Kundendienst-Mitteilungen

für
Werkstatt und Ersatzteillager

Folge 24 / Okt. 54

Max

Einbau der verstärkten Kupplungs-Stoßdämpfergummi

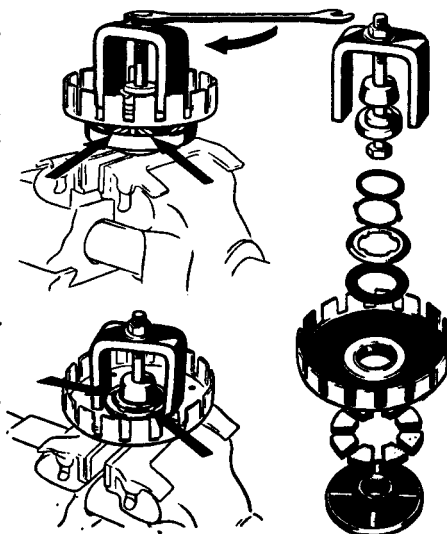
An Stelle der 8 Stoßdämpfergummi 082 813 014 werden ab Fahrzeug Nr. 1 269 623 / 770 249 verstärkte Stoßdämpfergummi 082 813 041 verwendet.

Mit dem von uns inzwischen entwickelten Spezialwerkzeug 088 891 919 ist der Einbau dieser verstärkten Gummi folgendermaßen ohne Schwierigkeiten durchzuführen:

1. Sechskantschraube der Montagevorrichtung in Schraubstock spannen. Tasse für Stoßdämpfer auf Vorrichtung legen.
2. Die leicht eingeölnen oder mit Talcum gepuderten 8 Stoßdämpfergummi werden so in die Tasse eingelegt, daß jeweils 2 davon in einem Fach eine Art Dach bilden. Man schiebt nun den Kupplungskorb vorsichtig so ein, daß die 4 Stege zwischen die hochgestellten Dämpfergummi kommen (evtl. mit einem kleinen Schraubenzieher etwas nachhelfen).

3. Nachdem die Kunststoff-Anlaufscheibe (mit der glatten Seite nach oben), die Druckscheibe und die Blechsicherung eingelegt sind, wird der Konus der Vorrichtung mit dem Sicherungsring (jedesmal einen neuen verwenden) aufgeschoben, der Bügel aufgesetzt und das Ganze zusammengezogen.

4. Der Sicherungsring kann nun leicht mit 2 Schraubenziehern über den Konus in seinen Sitz gebracht werden. Die Vorrichtung wird abgenommen und der Ring abgesichert, nachdem man sich überzeugt hat, daß derselbe einwandfrei in der Ringnute sitzt und der Ringstoß nicht in einer der 4 Längsnuten, sondern in einem Steg sitzt.

Vorgespannte Vorder- und Hinterradfederung

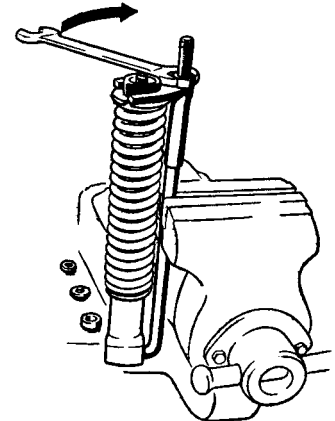
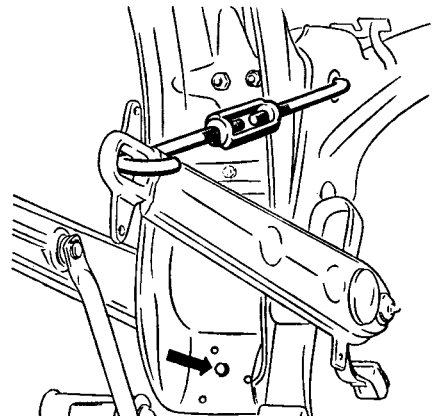
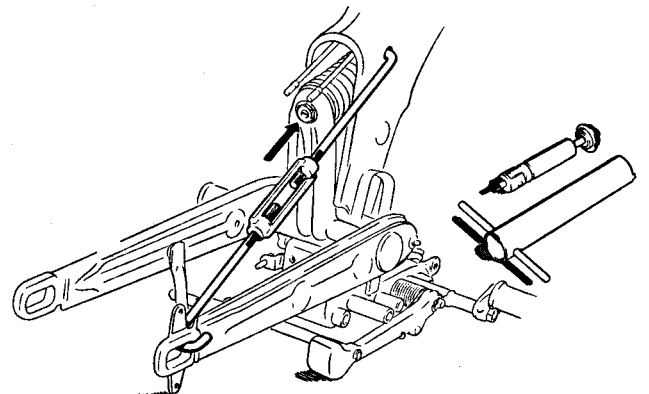
Im Zuge der techn. Weiterentwicklung wurde ab Fahrzeug Nr. 1 288 521 / 788 809 eine **vorgespannte Vorder- und Hinterradfederung mit stärkeren Stoßdämpfern** eingebaut.

In Fahrzeuge der seitherigen Ausführung kann die neue Vorderradfederung nur komplett und die neue Hinterradfederung nur unter Verwendung eines neuen Rahmenhinterteils (083 831 518) eingebaut werden. Einzelheiten über die Teile-Änderungen bitten wir dem beigefügten Nachtrag zur Max-Ersatzteilleiste, Ausgabe Dezember 1954, zu entnehmen.

Zum Aus- und Einbau der vorgespannten Federn (die gleiche Änderung wurde auch bei Super-Lux eingeführt!) werden zweckmäßigerweise **3 von uns neu entwickelte Spezialwerkzeuge** verwendet.

Ausbau: Feder mit Stoßdämpfer ausbauen (Steckschlüssel 078 791 901 verwenden). Komplettes Aggregat in **Spannvorrichtung (088 891 922)** setzen und Mutter etwas anziehen. Zugstange des Stoßdämpfers mit Schraubenzieher anhalten und beide Muttern entfernen. Mutter der Spannvorrichtung lösen, Einrollmutter, Abdeckscheibe, Distanzhülse, 2 Gummipuffer u. Feder abnehmen.

Einbau: Stoßdämpfer mit Feder in Spannvorrichtung setzen, Zugstange vollst. ausziehen, Distanzhülse und einen Gummipuffer mit Einrollmutter einsetzen, mit Spannvorrichtung zusammenpressen bis Distanzhülse aus der Einrollmutter herausragt; Gummipuffer mit Abdeckscheiben einlegen und mit beiden Muttern befestigen. Spannvorrichtung lösen, Feder mit Stoßdämpfer einbauen.

Ausbau: **Spannvorrichtung (088 891 923)** am Fahrgestell einsetzen und Spannmutter etwas anziehen. Auspuffhalter mit 3 Schrauben entfernen, dadurch sichtbar werdende Flachkopfschraube herausdrehen; 2 Stoppmuttern am Hinterrahmen abnehmen, Rahmenhinterteil und Abdeckleiste entfernen. Halsmutter mit Federscheibe herausdrehen (Zugstange mit Schraubenzieher anhalten). Spannmutter lösen und Vorrichtung abnehmen, Seegerring entfernen, Welle mit passendem Dorn ausschlagen (auf Anlaufscheibe achten), Gabel mit Feder und Scheibe abnehmen. Stoßdämpfer mit **Spezialschlüssel (088 891 920)** herausdrehen.

Einbau: Stoßdämpfer kompl. mit Spezialschlüssel befestigen, Zugstange vollst. ausziehen, Feder mit Scheibe einsetzen; Hintergabel mit Anlaufscheiben einführen, Welle einschlagen und absichern (Öl verwenden).

Hintergabel mit Spannvorrichtung soweit anziehen, bis Halsmutter mit Federscheibe angezogen werden kann, **dabei muß der Schlitz der Zugstange waagrecht stehen!** Abdeckleiste auf Rahmenhinterteil so aufsetzen, daß die schmale Seite der Leiste in Fahrtrichtung zeigt; Rahmenhinterteil einsetzen, die beiden Stoppmuttern einige Gänge eindrehen. Spannmutter der Vorrichtung so lange anziehen, bis die Bohrungen von Vorder- und Hinterrahmen übereinstimmen, mittlere Schraube (Flachkopf) mit Federscheiben befestigen, Vorrichtung abnehmen, Stoppmuttern festziehen, auf richtigen Sitz der Abdeckleiste achten, Auspuffhalter anbringen. **Weitere Angaben über diese Spezial-Werkzeuge in dieser Kundendienstmitteilung unter „Spezialwerkzeug“ Nr. 9.**

Einbau einer verstärkten Vorderradbremse bei Max-Spezial

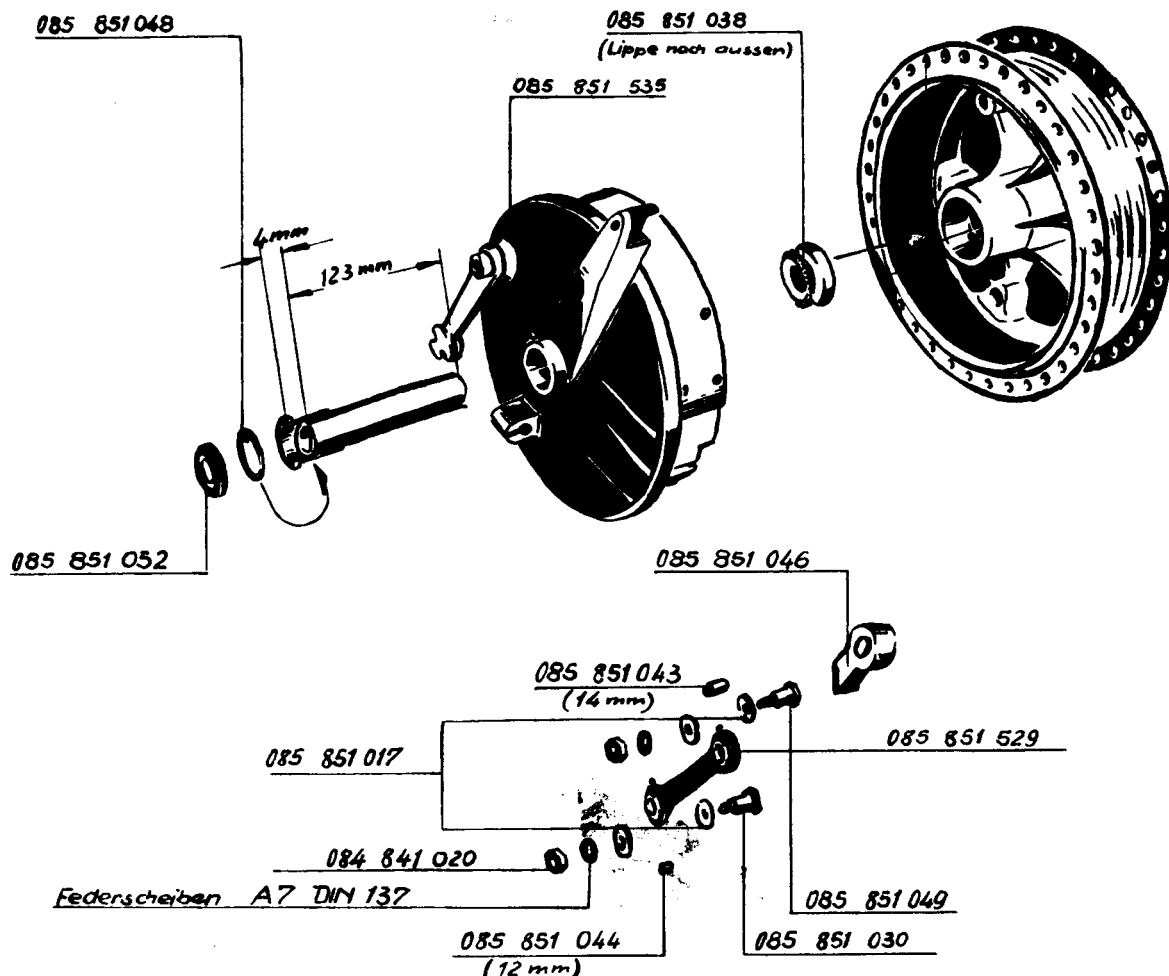
Zum Einbau der verstärkten Vorderradbremscheibe (085 851 535), der gleichzeitig die Auswechslung der seitherigen Verbindungslasche (085 851 523) mit Buchsen und Bolzen erforderlich macht, werden folgende Neuteile benötigt:

Die Bremsbacken sind von der alten Bremscheibe auf die neue Bremscheibe zu übernehmen. Ist ein Lagerrohr (085 852 045) von 127 mm Länge eingebaut, so ist dieses um 4 mm auf 123 mm Gesamtlänge zu kürzen. Das Lagerrohr ist so in die Lagerbüchse (19 51 00 013) einzupressen, daß diese etwa 4 mm übersteht und der Bund der neuen Abdeckkappe (085 851 052) einen einwandfreien Sitz in der Lagerbüchse hat.

Der seitherige Dichtring (085 852 060) im Nabenkörper ist durch den neuen Dichtring (085 851 038) zu ersetzen. Dabei ist der Einbau so vorzunehmen, daß die Lippe des Dichtringes nach aussen zeigt und die Blechfassung mit dem Nabenkörper plan ist (Rohr- oder Messingdorn verwenden). Beim Einsetzen des Lagerrohrs in die Bremscheibe ist unter den Bund der Lagerbüchse der neue Gummiring (085 851 048) einzulegen.

Vor Einbau des Rades ist die am linken Schwinghebel (meist) vorhandene Warze bis auf die Höhe des Schwinghebelauges nachzufeilen. Bevor die neue Lasche (085 851 529) an der Bremscheibe befestigt wird, ist auf der Anschlußseite (mit höherem Bund!) zur Gabel unter Verwendung einiger Tropfen Öl die neue Gummikappe (085 851 046) überzuziehen, dann sind die längere Büchse (085 851 043) und die beiden Abdeckkappen (085 851 017) einzusetzen. Bei der Befestigung der Lasche an der Gabel kann nötigenfalls eine dünne Unterlagscheibe angebracht werden.

Verstärkte Brems scheiben

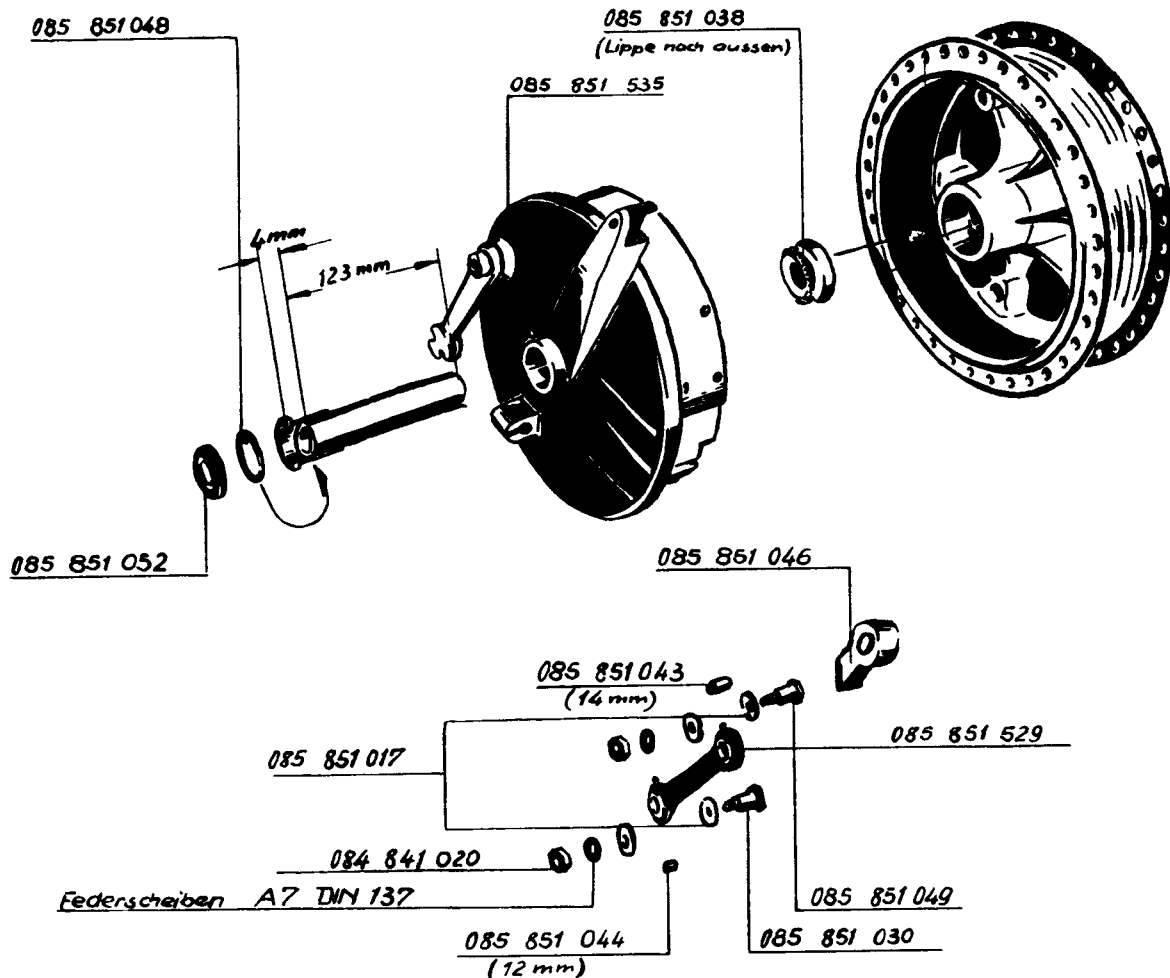
Ab Fahrzeug-Nr. 1 295 095 / 794 910 werden verstärkte Brems scheiben eingebaut (vorn: 085 851 535, hinten: 085 852 541). Wird deren Einbau auch bei Fahrzeugen der seitherigen Ausführung verlangt, so sind zum Umbau folgende Teile erforderlich:

Die Bremsbacken sind von der alten Brems scheibe auf die neue Brems scheibe zu übernehmen. Ist ein Lagerrohr (085 852 045) von 127 mm Länge eingebaut, so ist dieses um 4 mm auf 123 mm Gesamtlänge zu kürzen. Das Lagerrohr ist so in die Lagerbüchse (19 51 00 013) einzupressen, daß diese etwa 4 mm übersteht und der Bund der neuen Abdeckkappe (085 851 052) einen einwandfreien Sitz in der Lagerbüchse hat.

Der seitherige Dichtring (085 852 060) im Nabenkörper ist durch den neuen Dichtring (085 851 038) zu ersetzen. Dabei ist der Einbau so vorzunehmen, daß die Lippe des Dichtringes nach außen zeigt und die Blechfassung mit dem Nabenkörper plan ist (Rohr- oder Messingdorn verwenden). Beim Einsetzen des Lagerrohrs in die Brems scheibe ist unter den Bund der Lagerbüchse der neue Gummiring (085 851 048) einzulegen.

Vor Einbau des Rades ist die am linken Schwinghebel (meist) vorhandene Warze bis auf die Höhe des Schwinghebelauges nachzufeilen. Bevor die neue Lasche (085 851 529) an der Brems scheibe befestigt wird, ist auf der Anschlußseite (mit höherem Bund!) zur Gabel unter Verwendung einiger Tropfen Öl die neue Gummikappe (085 851 046) überzuziehen, dann sind die längere Büchse (085 851 043) und die beiden Abdeckkappen (085 851 017) einzusetzen.

Bei der Befestigung der Lasche an der Gabel kann nötigenfalls eine dünne Unterlagscheibe angebracht werden.

Motorleistung / Kraftstoffverbrauch

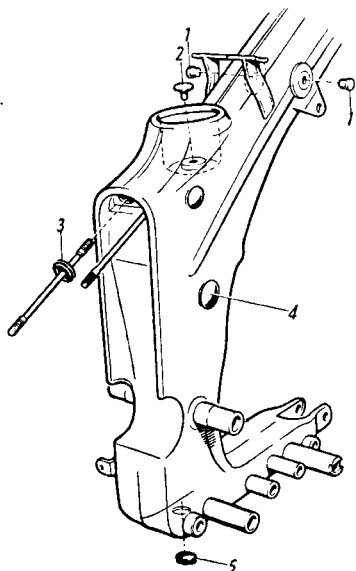
Während bei Standard-MAX und MAX-Spezial die Frischluft auf verschiedenen Wegen durch den Rahmen dem Vergaser zugeführt wird, ist die Super-MAX (ab Fahrgestell-Nr. 1 830 801 / 3 224 062) mit einem vollkommen geschlossenen Rahmen (083 831 902) ausgestattet, bei dem die Luftzufuhr durch zwei seitlich am Rahmen angebrachte Öffnungen (unter dem Kraftstoffbehälter) erfolgt. Zusätzliche Luftzufuhr führt zu unregelmäßigem Lauf und schlechter Leistung des Motors. Deshalb bei Motorstörungen sofort überprüfen, ob die unten angeführten und auf der Skizze ersichtlichen Gummitüllen, Stopfen und Kappen im Rahmen montiert sind.

1. Beim Ausbau eines serienmäßigen Sattels und dafür Einbau einer Sitzbank, sind die beiden Lagerbuchsen für Sattellagerung mit zwei Gummistopfen (1) — Teil-Nr. 085 851 012, wie sie den über NSU bezogenen Sitzbänken kostenlos beigelegt sind — zu verschließen. Der Gummistopfen (2) Teil-Nr. 083 831 110 dagegen zu entfernen, damit die Sitzbank angeschraubt werden kann (Gewinde M 10).
2. Beim Einbau eines Rahmenhinterteils sind die beiden Dehnschrauben im Rahmenvorderteil mit zwei Gummitüllen (3) Teil-Nr. 083 831 066 abzudichten.
3. Auf der rechten Seite des Rahmenvorderteils ist die Bohrung (Aufnahme des Rahmens bei der Bearbeitung) mit der Verschlußkappe (4) Teil-Nr. 073 731 055 zu verschließen.
4. An der Unterseite des Rahmenvorderteils ist die Auslaufbohrung mit der Gummkappe (5) Teil-Nr. 083 831 104 abzudichten.

Hier den **großen**
Gummiring einlegen
Hier den **kleinen**
Gummiring einlegen

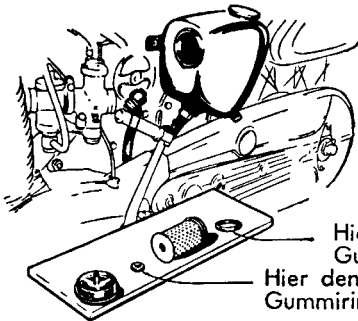
1. Bei dem **alle 2 000 km** durchzuführenden Ölwechsel muß nach Herausnahme des Micronic-Ölfeinstfilters der **Vorraum im Ölbehälter sorgfältig gereinigt** werden. Der Filtereinsatz selbst darf nicht in Benzin oder dgl. ausgewaschen werden, da hierbei sich das Filterpapier auflösen würde, sondern ist unverändert wieder einzubauen.
2. Bei **jedem 3. Ölwechsel** (also nach jeweils 6 000 km Fahrleistung) muß der **Filtereinsatz (19 74 00 508) erneuert** werden.

Beim **Einbau** eines neuen Filtereinsatzes (19 74 00 508) ist darauf zu achten, daß die Gummiringe (19 74 00 008 und 19 74 00 009) nach nebenstehender Skizze eingelegt werden.
